Processo: 45.142/2017

Assunto: solicita anuência para instalação de ar-condicionado em obra de restauro da Estação de Campo Grande, Santo André.

Bem Tombado – Vila de Paranapiacaba e arredores – Processo 56.616/1996-5

Fonte: Projeto de locação de ar condicionado estação de Campo Grande.
Folha 1/1
MRS Logística S.A.

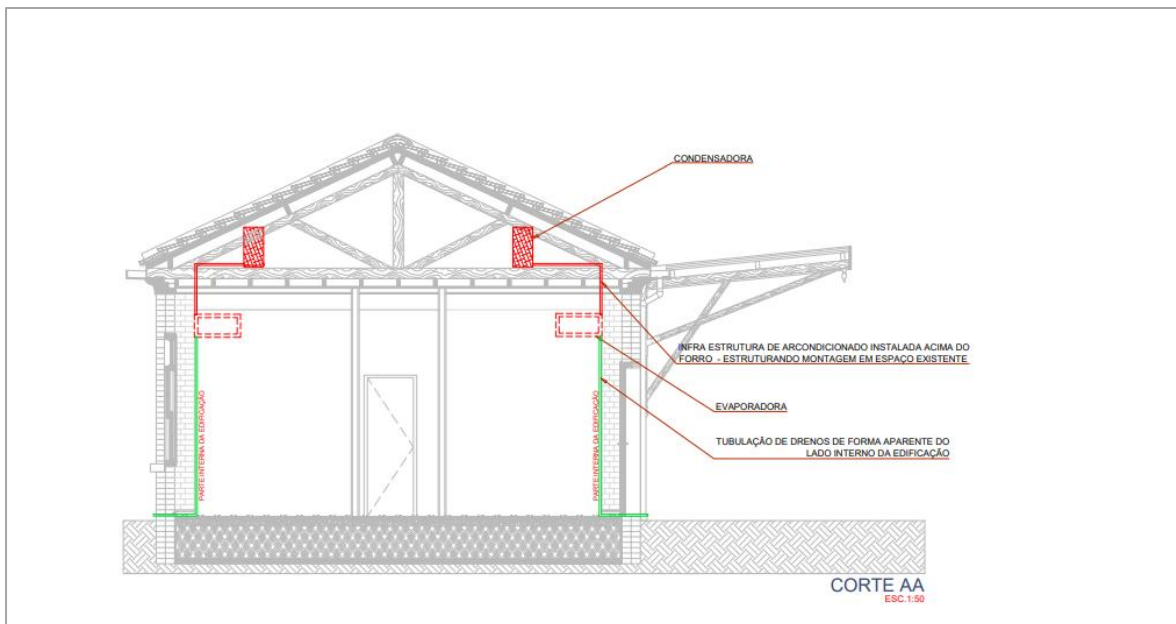
Após manifestação deste Corpo Técnico e deliberação do COMDEPHAAPASA expressa em ofício n.º 30.04.2021 enviado ao interessado, a MRS Logística apresentou nova proposta para a instalação de maquinário de ar condicionado. O projeto ora apresentado visa instalar os condensadores individuais sobre o forro de madeira da edificação e não mais nas fachadas do bem tombado. As evaporadoras serão acomodadas internamente em cada ambiente: sala de vivência, sala administrativa, sala de treinamento, sala de reuniões, sala do agente da estação e sala dos operadores, conforme se observa na planta abaixo:

Diante destas informações, este Corpo Técnico se manifesta favorável a esta nova proposta de instalação do ar condicionado com a acomodação das condensadoras no forro da edificação, conforme o que prevê o projeto e relatório complementar. Ressaltamos que esta manifestação se refere apenas à instalação dos aparelhos de ar condicionado, as demais intervenções e solicitações efetuadas pelo COMDEPHAAPASA à MRS devem seguir o disposto no processo administrativo.

Fonte: Relatório Fotográfico - Documento Auxiliar de Instalações de Ar condicionado— Estação de Campo Grande
Instalação das unidades evaporadoras e indicação de dutos.

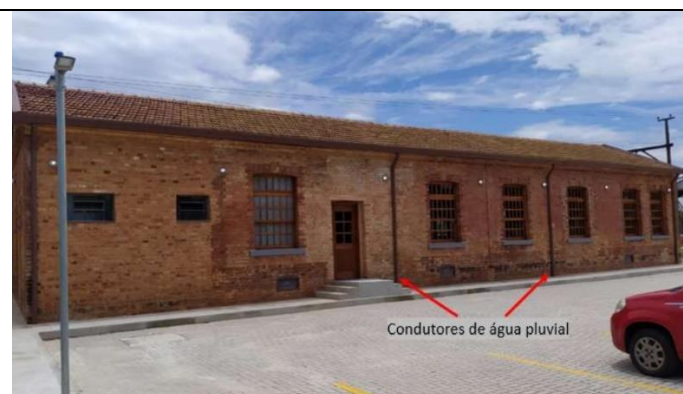
Ainda segundo informações encaminhadas em Documento Auxiliar de Instalação de Ar Condicionado – Estação de Campo Grande, datado de 17/05/2021, após solicitação de clarificação de informações sobre a instalação dos equipamentos, no Relatório Fotográfico, à página 1 indicou-se que “Os aparelhos da unidade Evaporadora deverão ser instalados nas paredes por suportes específicos com fixação convencional. Todas as tubulações, frigorífera e drenos, serão conduzidos por canaletas instaladas de forma aparente no lado interno. As tubulações do dreno, no lado externo, deverão ser direcionadas de forma aparente no rodapé até as descidas dos condutores de água pluvial.”

Quanto às unidades condensadoras, conforme página 3 do mesmo Relatório “Os aparelhos da Unidade Condensadora deverão ser instalados acima do forro na área dos vestiários. O local é dotado

de entrada de ventilação por meio do óculo instalado na fachada e vãos entre telhado e parede. Trata-se de uma área com espaço amplo e acessível através de alçapão. Conforme orientado na foto 5, as condensadoras deverão ser fixadas no limite inferior abaixo das entradas de ventilação, de tal forma que por princípio de convecção térmica possa ocorrer a transferência de calor no ambiente, sem que haja um sobreaquecimento da área e/ou elevada perda de eficiência dos aparelhos”.
